Modulo per la presentazione delle osservazioni per i piani/programmi/progetti sottoposti a procedimenti di valutazione ambientale di competenza statale

ID: Codice procedura (ID_VIP/ID_MATTM):10844

Impianto per la produzione di energia elettrica da fonte eolica, costituito da 6 aerogeneratori della potenza complessiva di 37,2 MW, un sistema di accumulo da 25 MW e relative opere connesse in località "Rempillo" nel comune di Pitigliano (GR).

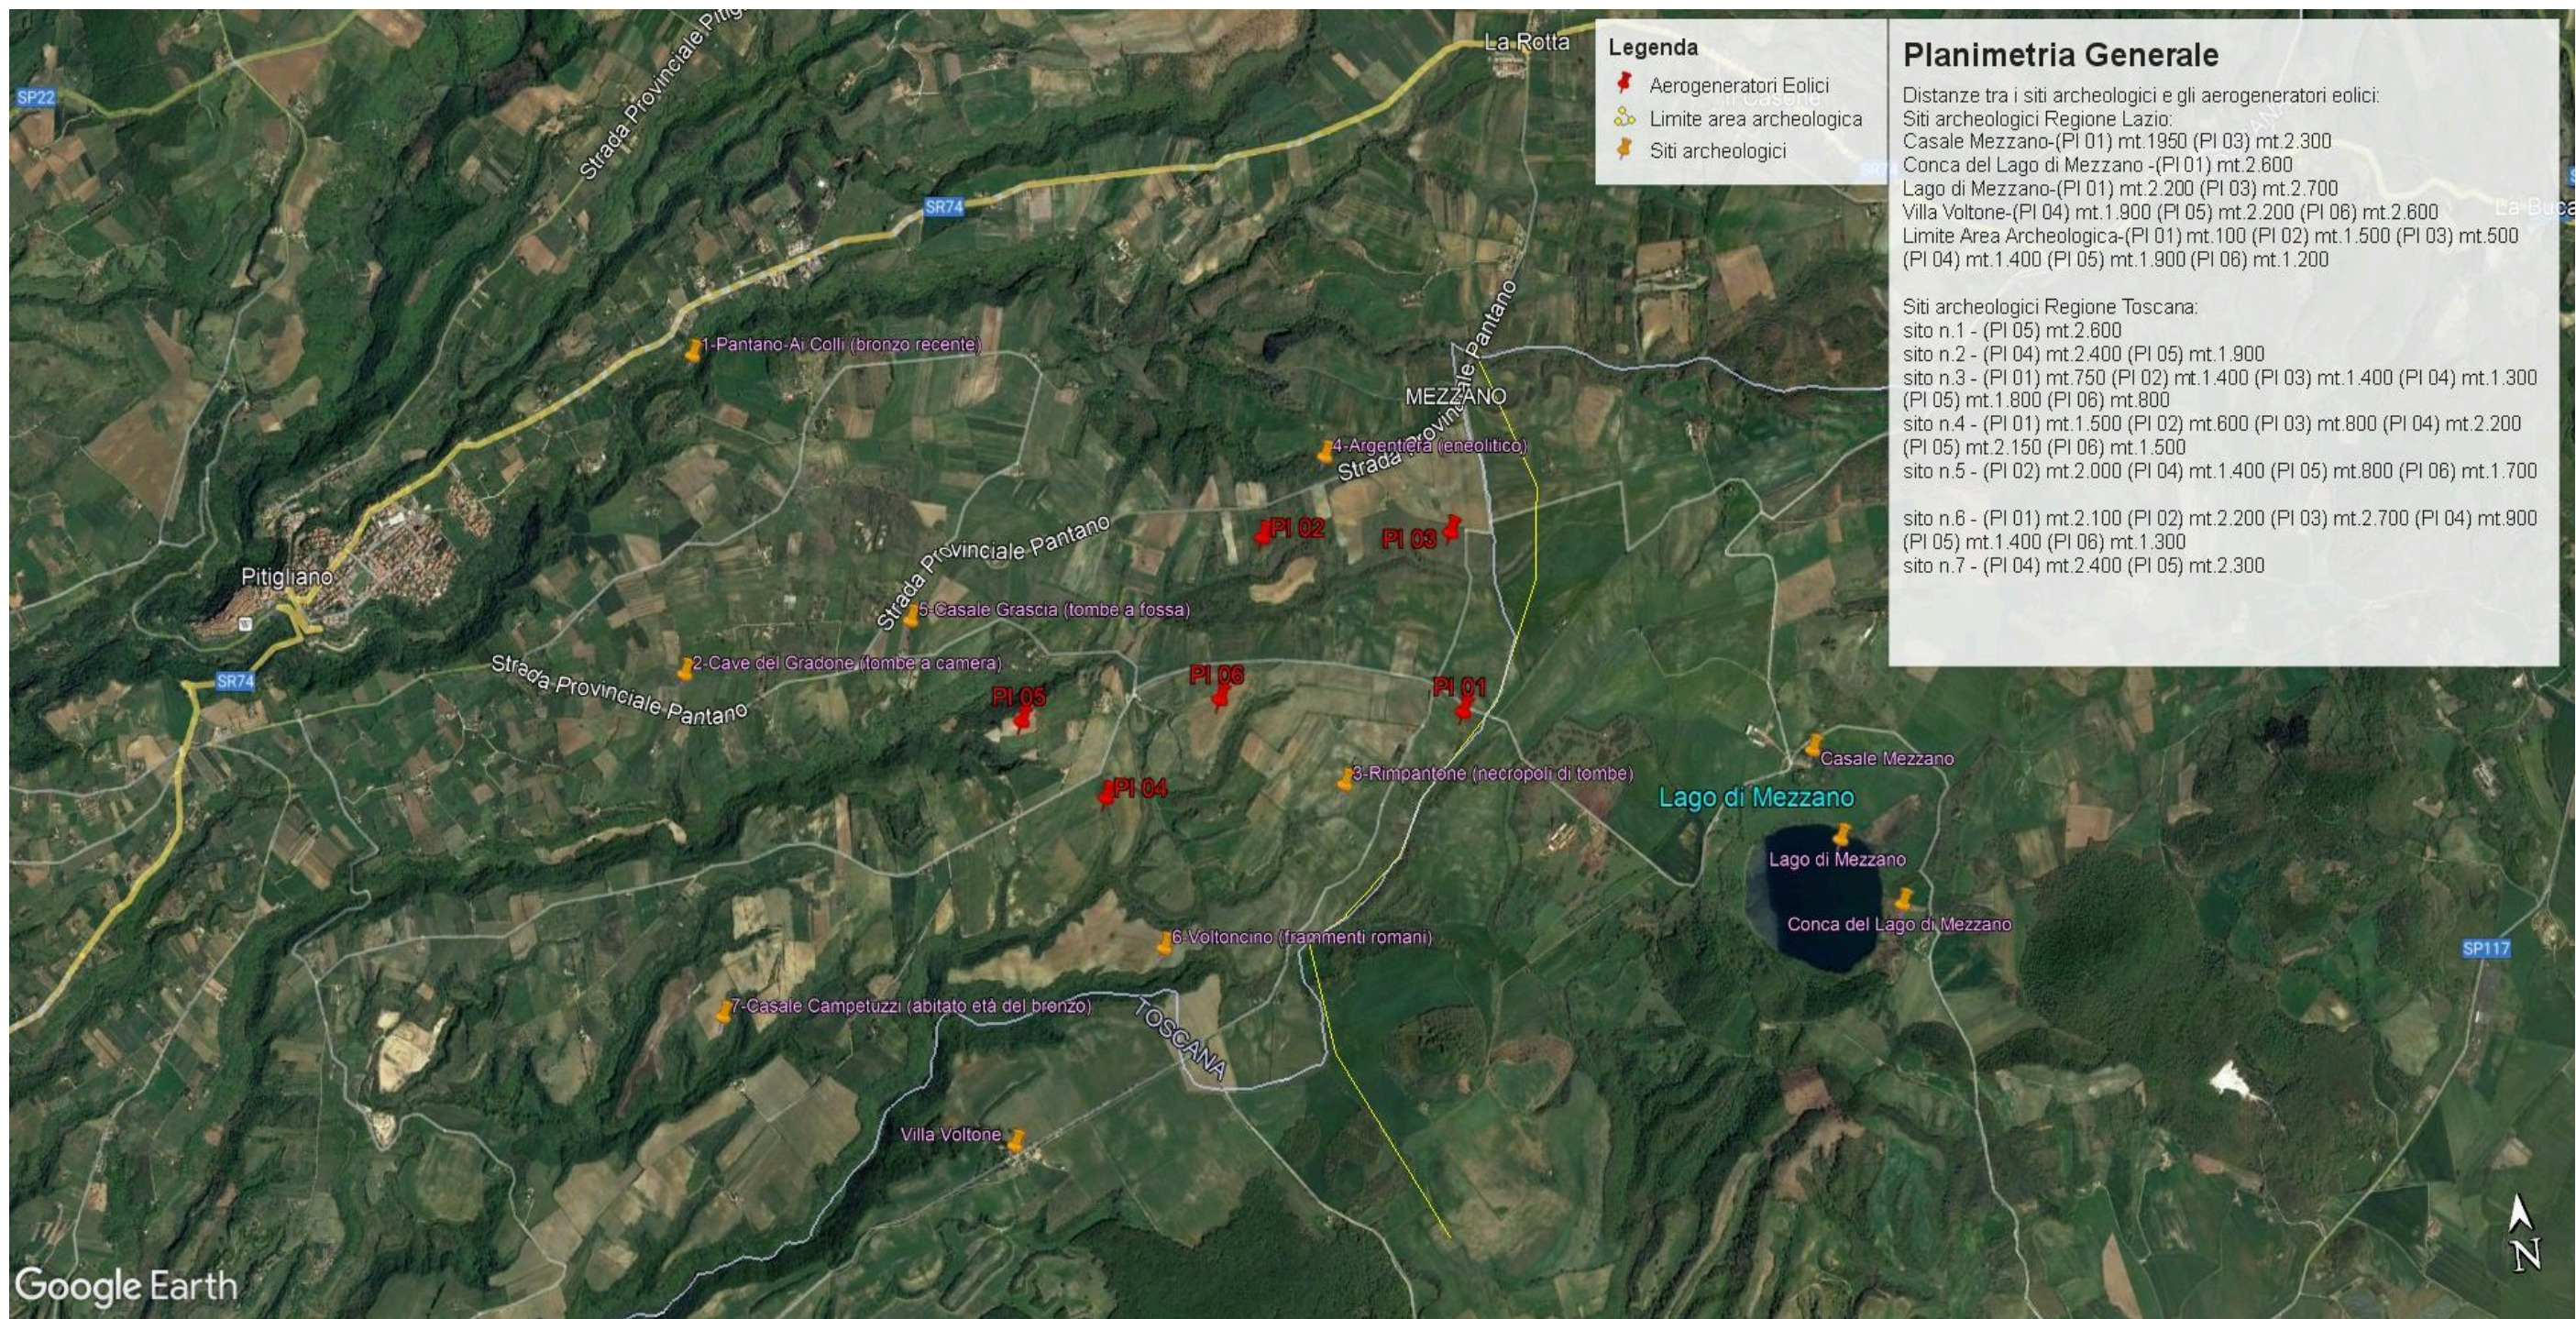
Inoltre, la zona in cui insisterebbe l’impianto eolico industriale Rempillo è compresa nelle fasce di rispetto di 3 km di diversi beni archeologici tutelati dalla parte II del Codice dei Beni Culturali (vedi Allegato, immagine n. 3). Inoltre le pale P04 e P05 ricadono all’interno di un’area archeologica che la Proponente vorrebbe cancellare per il semplice fatto che non è riportata nel documento regionale ma nel documento provinciale come meglio dettagliato nell’Osservazione n. 5. Alla luce di quanto documentato appare chiaro quindi che la collocazione dell’impianto non ha tenuto conto alcuno dei vincoli dell’area nella quale è stato progettato e l’inserimento dell’impianto eolico nel paesaggio e sul territorio non è corretto (Allegato IV delle Linee guida nazionali di cui al D.M dello Sviluppo economico del 10.09.2010).

- h) Le zone di interesse archeologico evidenziate nell'immagine n. 3 a cui si aggiungono anche l'importante abitato protostorico di Sorgenti della Nova e Ruderì del Castello altomedioevale che si trovano a circa 4 km dalle aree in cui è stato progettato l'impianto eolico industriale. Poco più lontano i resti del castello medioevale “Morroneccio”. Nell'area vasta le preziose necropoli eneolitiche (Poggi Alti) ed etrusche di Pitigliano, Sovana e Sorano.

Immagine n. 4 Situazione di saturazione da impianti FER nella provincia di Viterbo. Non sono riportati gli impianti fotovoltaici e agrivoltaici che hanno inciso per buona parte nel cumulo di impianti FER per superare già nel 2023 gli obiettivi del PNIEC assegnati alla Regione Lazio per il 20230.

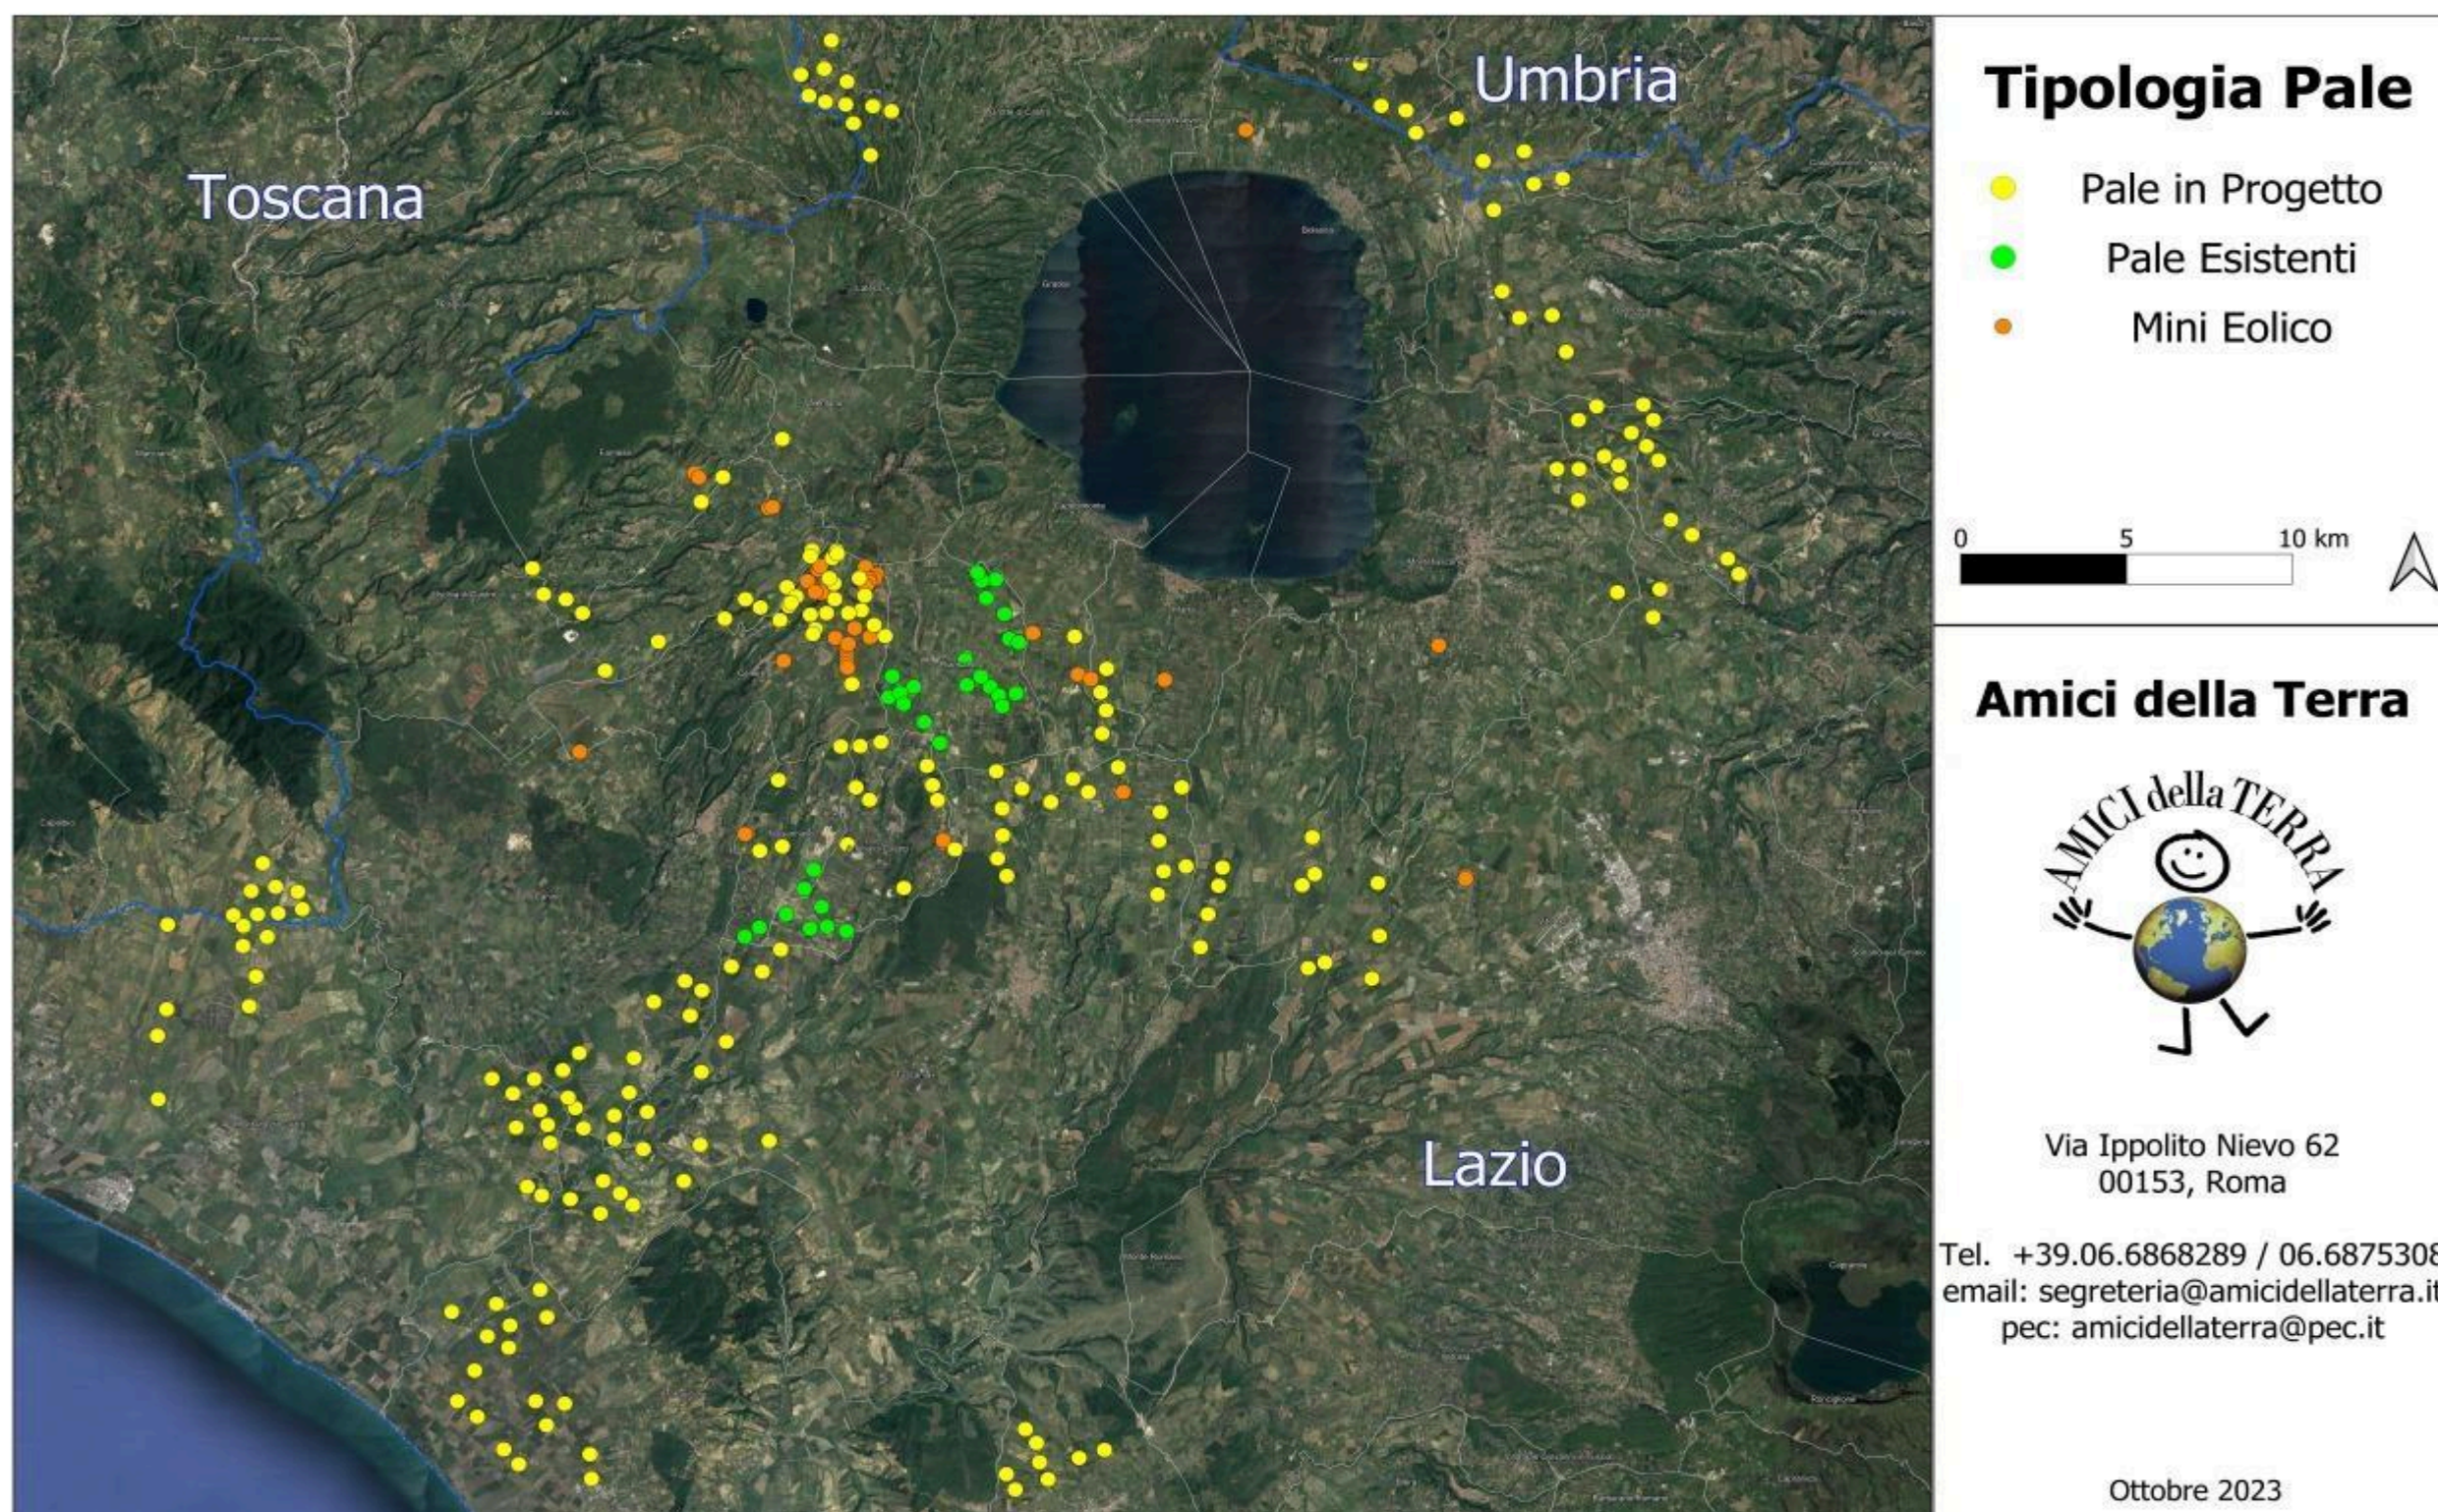
Quindi anche la Regione come Ente deputato dalla normativa nazionale a legiferare sulle aree idonee e non idonee si è espressa riguardo al fatto che abbia assolto ai doveri e alle quote stabilite dal PNIEC e in ambito regionale la provincia di Viterbo è stata quella con il più alto tasso di impianti FER tra tutte e quindi ormai satura ed il cumulo degli impianti FER installati, autorizzati e in progetto rappresenta una elevata criticità per la sostenibilità ambientale di ulteriori eventuali iniziative. L'impianto eolico " Rempillo" pur essendo "esterno al confine provinciale e regionale ma nelle sue immediate vicinanze (a soli 100 metri i primi due aerogeneratori) oltre ad impattare sul territorio e sulle economie di tre Comuni del Lazio (Farnese, Valentano e Latera) si trova nelle fasce di rispetto dei Beni di notevole interesse pubblico come si è evidenziate nelle Osservazioni nn. 1 e 2 e crea anche degli impatti negativi anche sui beni naturalistici come verrà dettagliato nell'Osservazione n. 4. Inoltre andrebbe a sommarsi al già enorme cumulo di impianti eolici e fotovoltaici e geotermici che già creano una elevata criticità ambientale nella provincia di Viterbo e interferiscono anche con il territorio toscano come si può vedere dalle immagini nn. 4 e 5 dell'Allegato n. 1.
